Ofício ATL SEI nº 106310003

Em resposta a solicitação do Ofício SGP-23 nº 1016/2021 - Requerimento RDS nº 1177/2021 - solicitação de informações a respeito dos problemas de acessibilidade e cercamento, e organização do trânsito na Praça Pôr do Sol, temos a informar:

Praça do Pôr do Sol (Pça. Cel. Custódio Fernandes Pinheiro) - SEI 6010.2021/0002734-2 / CS nº 96.26.00237/22-21

ANEXO 2 – Relatório Fotográfico: Calçadas

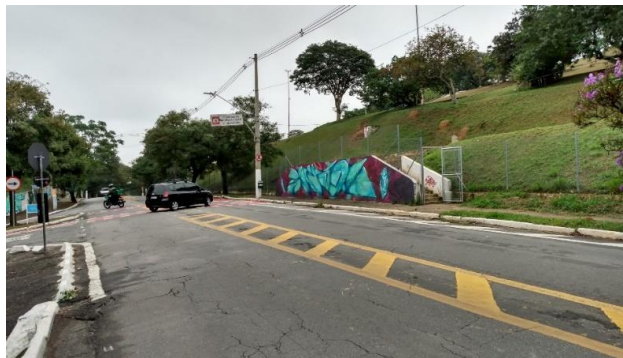
- Verificamos também a falta de rebaixamentos em 2 (duas) travessias existentes no cruzamento da R. Desembargador Ferreira França x R. Décio Reis (Anexo 2, item B) e a falta de continuidade da calçada na Av. Diógenes Ribeiro de Lima (oposto à praça) próximo da Av. dos Semaneiros (Anexo 2, item C). Além disso, solicitamos esclarecimento quanto a existência de 2 (duas) guias rebaixadas na calçada com piso tátil de alerta,

em frente ao portão na R. Desembargador Ferreira França, altura no nº 334 (Anexo 2, item A), uma de cada lado da via, pois não existe no local faixa de pedestres sinalizada o que pode induzir a travessia dos pedestres em local inseguro.

A) Rebaixamentos existentes na R. Desemb. Ferreira França, altura no n° 334 (portão)

B) R. Desemb. Ferreira França x R. Décio Reis – falta de guias rebaixadas em duas faixas de pedestres

- faixas de pedestres em frente aos dois portões da praça na altura dos nº 228 e 334 da R. Des. Ferreira França, onde existe os rebaixamentos de guias;
- readequação da sinalização vertical de regulamentação de proibição de estacionamento na R. Des. Ferreira França;
- readequação da sinalização vertical de advertência e de regulamentação de circulação nas rotatórias da R. Des. Ferreira França X R. Pascoal Vita e R. Des. Ferreira França x R. Ourânia;
- readequação da sinalização vertical de regulamentação de "Dê a preferência" na e R. Des. Ferreira França x R. Ourânia;
- repintura das legendas de solo "CUIDADO" e "DEVAGAR" na Av. Diógenes Ribeiro de Lima antes da Av. dos Semaneiros.
